改善箇所説明図

左右アクスルシャフト、および
取り付けボルト(片側6本ずつ)

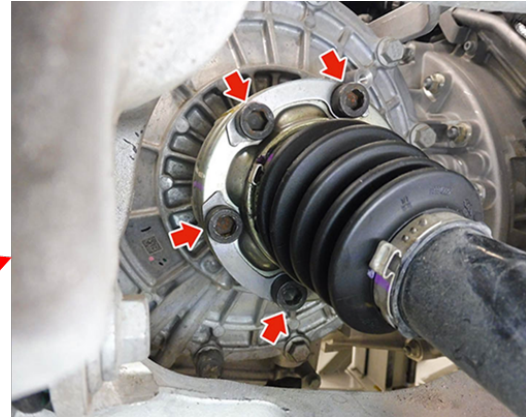
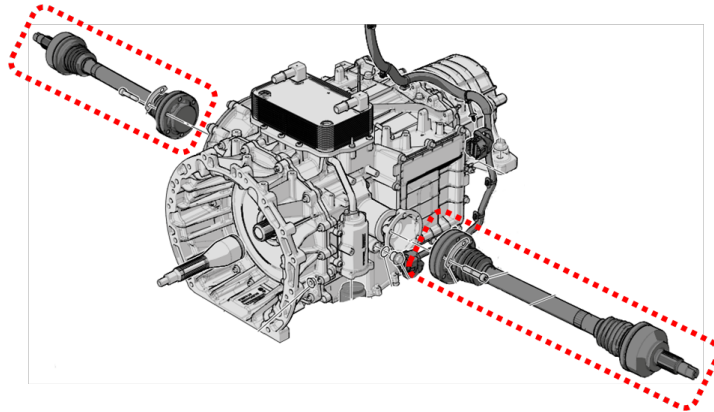
リアアクスルシャフトにおいて、接続部に使用するシールガスケットの設計が不適切なため、駆動トルクが激しく変動するような状況の際、接続部内部のシールガスケットが回転方向にわずかにずれ動くことがある。そのため、接続部のボルトに負荷がかかり、最悪の場合、そのボルトが折損して脱落するおそれがある。

全車両、シールガスケットを対策品に変更したリアアクスルシャフトに交換する。また、取付ボルトを新品に交換する。
